# 泊発電所 3号炉 耐津波設計方針について (津波防護方針の検討状況及び指摘事項回答)

令和5年2月2日  
北海道電力株式会社

- 第1076回審査会合（令和4年9月29日開催）において，「泊発電所3号炉 耐津波設計方針（解析結果前に先行して説明する事項について）～基本事項及び津波防護方針の概要～」についてご説明させて頂いた。
- ご説明した内容について9件の指摘事項を頂いており，本資料では津波防護対策等に係る4件の指摘事項（P.67～69参照）について回答する。
- 残り5件のうち，入力津波の設定に係る指摘事項3件については，第1089回審査会合（令和4年11月1日開催）でご説明したスケジュールに基づき，第1098回審査会合（令和4年12月6日開催）より評価方針のご説明を開始している。また，津波防護対策の妥当性に係る指摘事項2件のうち1件は次回審査会合（令和5年3月）にてご説明し，1件は入力津波の解析結果を踏まえて今後ご説明する。

【1号及び2号炉取水系統断面図】

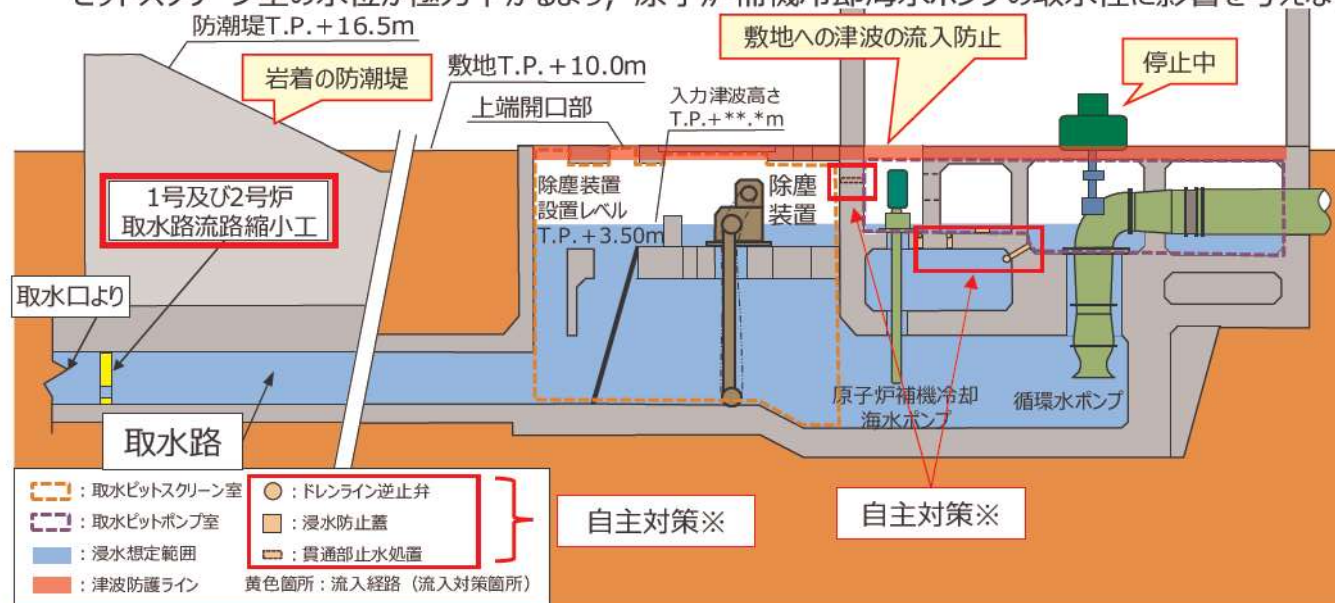
審査会合資料(令和4年9月29日)P.32図より、以下の対策を削除とした。

- ・1号及び2号炉取水ピットスクリーン室防水壁 (貫通部止水蓋, 水密扉含む)

以下の対策を追加した。

- ・1号及び2号炉取水路流路縮小工

- 1号及び2号炉の取水路内に1号及び2号炉取水路流路縮小工を設置し、流路を縮小することにより、津波が1号及び2号炉取水ピットスクリーン室等で敷地に到達しないようにすることで津波の流入を防止する。1号及び2号炉取水路流路縮小工は、3号炉新規制基準適合性審査における津波防護対策として、耐震性を確保するため防潮堤直下の取水路内に設置する。なお、1号及び2号炉取水路流路縮小工は、津波時に1号及び2号炉取水ピットスクリーン室の水位が極力下がるよう、原子炉補機冷却海水ポンプの取水性に影響を与えない範囲で流路を縮小する。

【放水路からの各流入経路に対する流入防止対策】

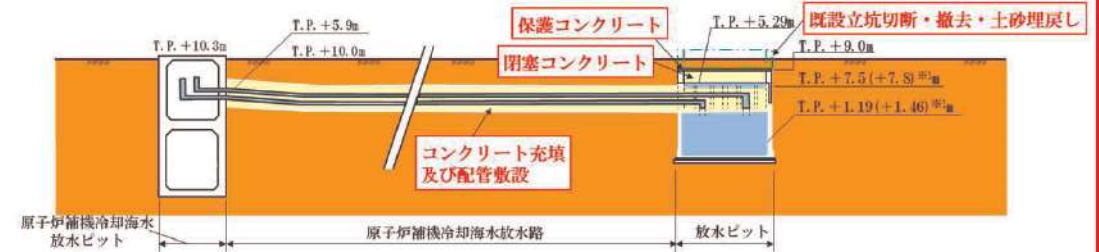
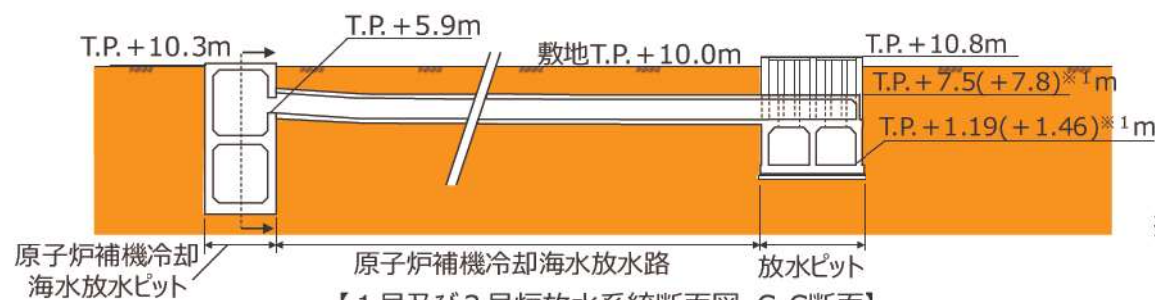
審査会合資料(令和4年9月29日)P32図より，以下の対策を削除した。

- ・コンクリート充填及び配管敷設  
※海水戻り逆止弁含む
- ・保護コンクリート
- ・閉塞コンクリート
- ・既設立杭切断・撤去・土砂埋戻し

以下の対策を追加した。

- ・1号及び2号炉放水路逆流防止設備

- 1号及び2号炉の放水路内に1号及び2号炉放水路逆流防止設備を設置し，津波時にフラップゲートが閉止することで放水路から敷地への津波の流入を防止する設計とする。1号及び2号炉放水路逆流防止設備は，3号炉新規制基準適合性審査における津波防護対策として，耐震性を確保するため防潮堤直下の放水路内に設置する。

### 【指摘事項 220929-05】

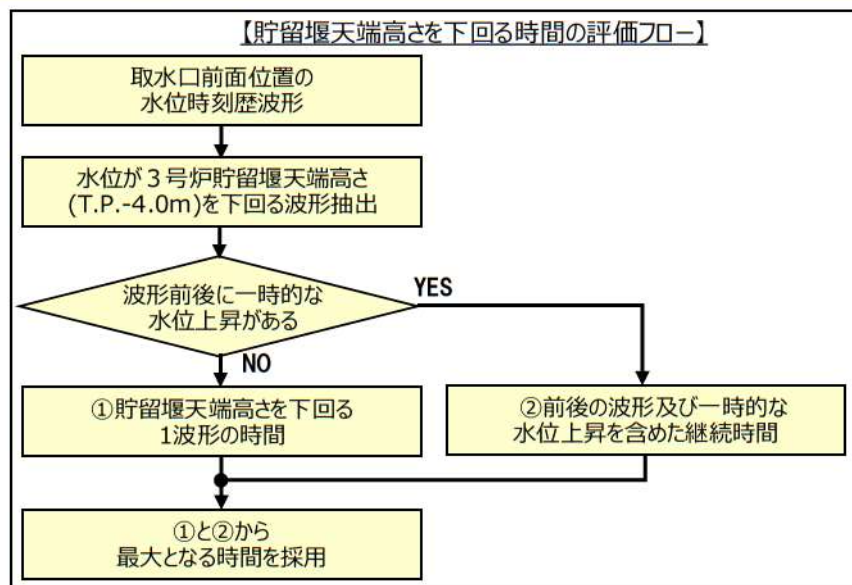
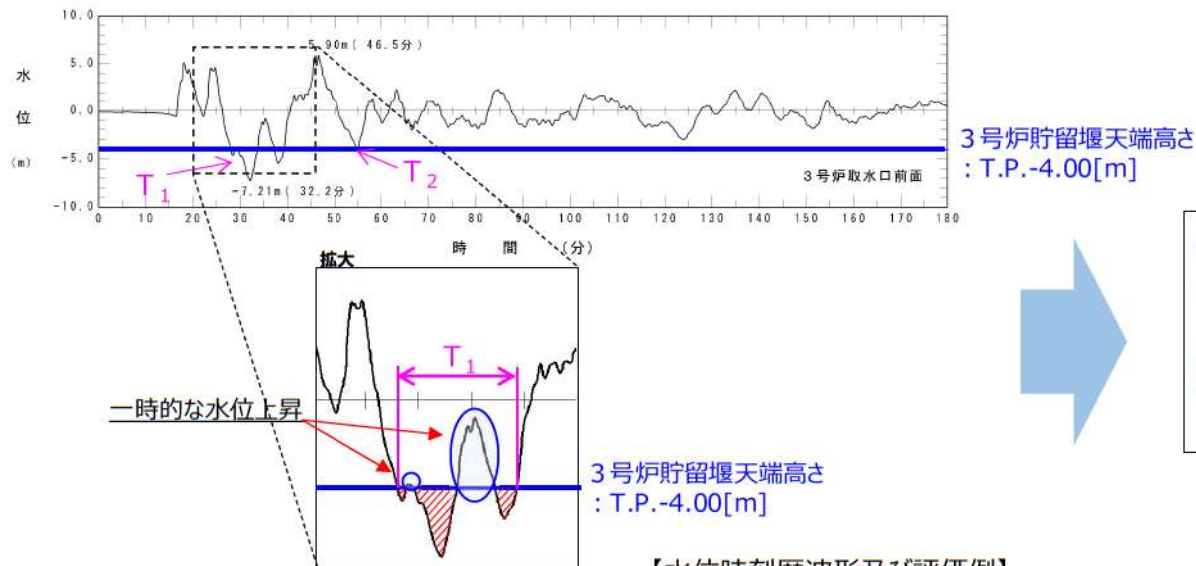
今後説明するとしている水位下降側の入力津波の設定における貯留堰高さを下回る時間の評価方針について、具体的な内容並びに評価の適用性及び妥当性を説明すること。

○評価の適用性及び妥当性

### 【指摘事項 220929-06】

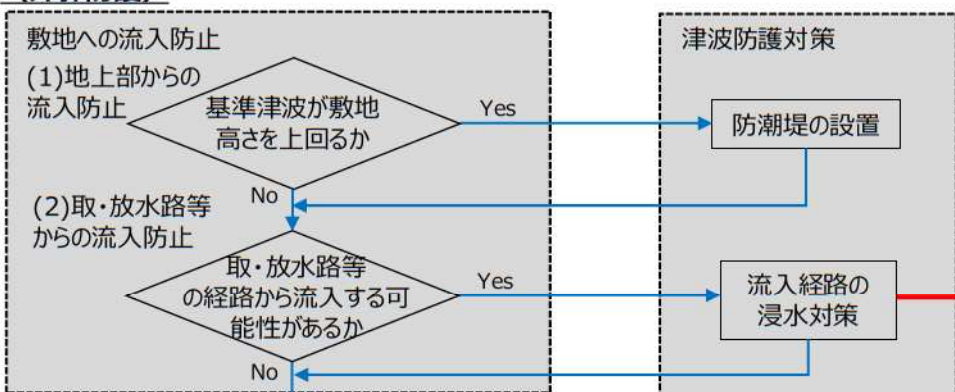
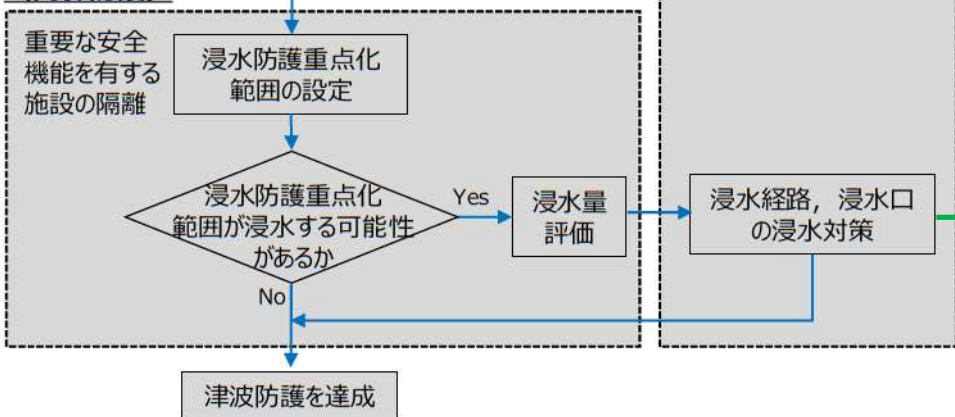
ID	指摘事項の内容	審査会合日	回答概要	回答頁
220929-06	防潮堤を除く津波防護対策（例えば、流路縮小工、原子炉補機冷却海水放水路内へのコンクリート充填及び配管敷設、既設立坑の上部開口部のコンクリートによる閉塞等）について、それぞれの対策の目的及び期待する役割を踏まえた施設区分の考え方並びに損傷モードを踏まえた許容限界の考え方を網羅的に整理して説明すること。	R4.9.29	津波防護対策として設置する津波防護施設（防潮堤を除く）及び浸水防止設備について、各対策の目的及び期待する役割を踏まえた施設区分の考え方並びに損傷モードを踏まえた許容限界の考え方を整理した。  また、P.20, 21に示すとおり今回の3号炉設置変更許可申請においては、1号及び2号炉の放水路に逆流防止設備を採用する予定であることから、原子炉補機冷却海水放水路内へのコンクリート充填及び配管敷設、既設立坑の上部開口部のコンクリートによる閉塞は3号炉設置変更許可申請において実施しないものの、1号及び2号炉の新規制基準適合に向けては引き続き適用に向けた検討を行う。	P.78～89
220929-07	防潮堤を除く津波防護対策（例えば、流路縮小工、原子炉補機冷却海水放水路内へのコンクリート充填及び配管敷設、既設立坑の上部開口部のコンクリートによる閉塞等）が既設の施設の機能に与える悪影響について、既設の施設が本来有する機能を明確にした上で説明すること。	R4.9.29	3号炉放水ピット流路縮小工に関して、流路縮小工設置による放水ピット上部面積縮小の影響や既設放水設備の放水性への影響、施設管理へ与える影響をご説明するにあたり、既設の施設が本来有する機能を確認するため、放水ピット寸法形状に関する建設時の設計経緯を調査しており、その整理に時間を要していることから、本指摘事項については次回会合にてご説明する。  また、P.20, 21に示すとおり3号炉設置変更許可申請においては、1号及び2号炉放水路に逆流防止設備を採用する予定であることから、原子炉補機冷却海水放水路内へのコンクリート充填及び配管敷設、既設立坑の上部開口部のコンクリートによる閉塞は3号炉設置変更許可申請において実施しないものの、1号及び2号炉の新規制基準適合に向けては引き続き適用に向けた検討を行う。	-

津波防護対策として設置する津波防護施設（防潮堤を除く）及び浸水防止設備について、各対策の目的及び期待する役割を踏まえた施設区分の考え方並びに損傷モードを踏まえた許容限界の考え方を整理した。

また、P.20, 21に示すとおり今回の3号炉設置変更許可申請においては、1号及び2号炉の放水路に逆流防止設備を採用する予定であることから、原子炉補機冷却海水放水路内へのコンクリート充填及び配管敷設、既設立坑の上部開口部のコンクリートによる閉塞は3号炉設置変更許可申請において実施しないものの、1号及び2号炉の新規制基準適合に向けては引き続き適用に向けた検討を行う。

### 【指摘事項 220929-08】

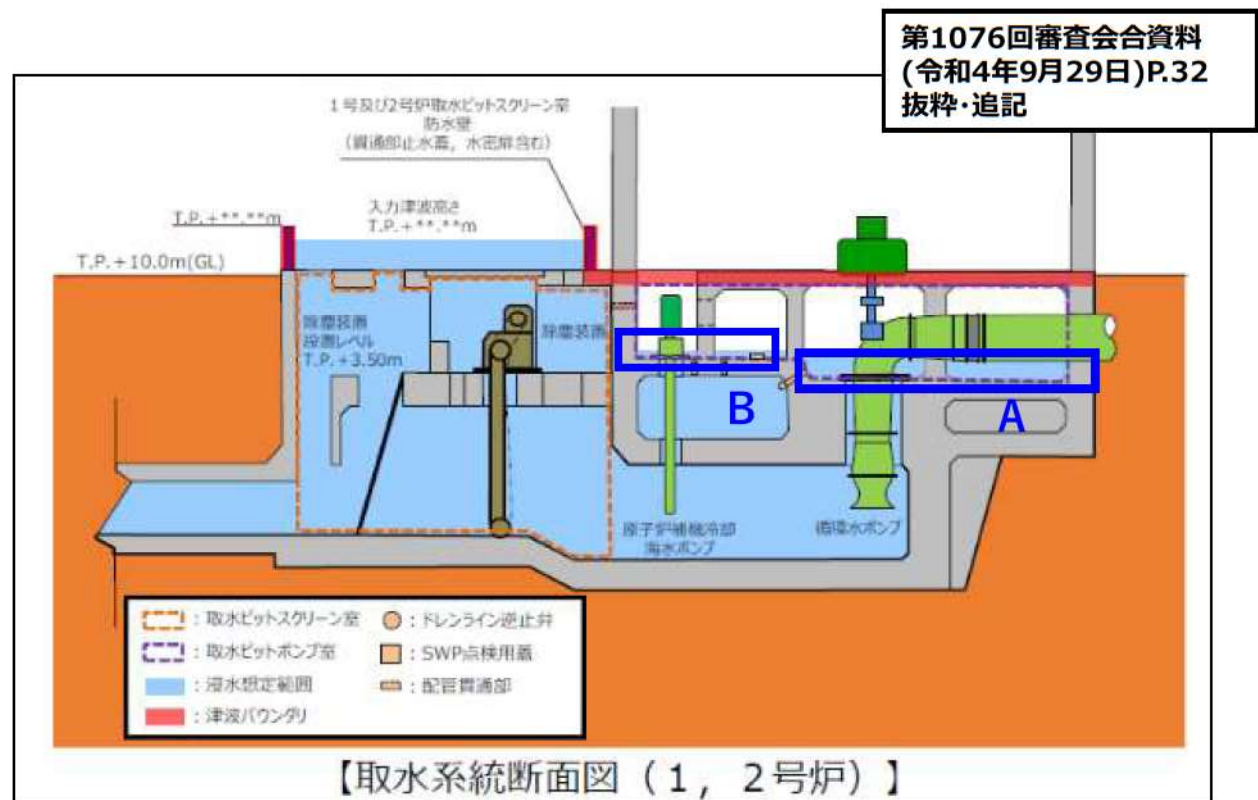
3号炉の耐津波設計における1, 2号炉取水ピットポンプ室の浸水想定範囲について、例えば、津波時に1, 2号炉の原子炉補機冷却海水ポンプの機能喪失を想定しているかなど、1, 2号炉のプラント状態との関係でどのように整理しているのか説明すること。

- 3号炉新規規制基準適合性審査における1号及び2号炉のプラントの状態を整理した上で、3号炉の耐津波設計における1号及び2号炉の原子炉補機冷却海水ポンプエリアの浸水想定範囲、1号及び2号炉の原子炉補機冷却海水ポンプの機能喪失の想定について整理した。
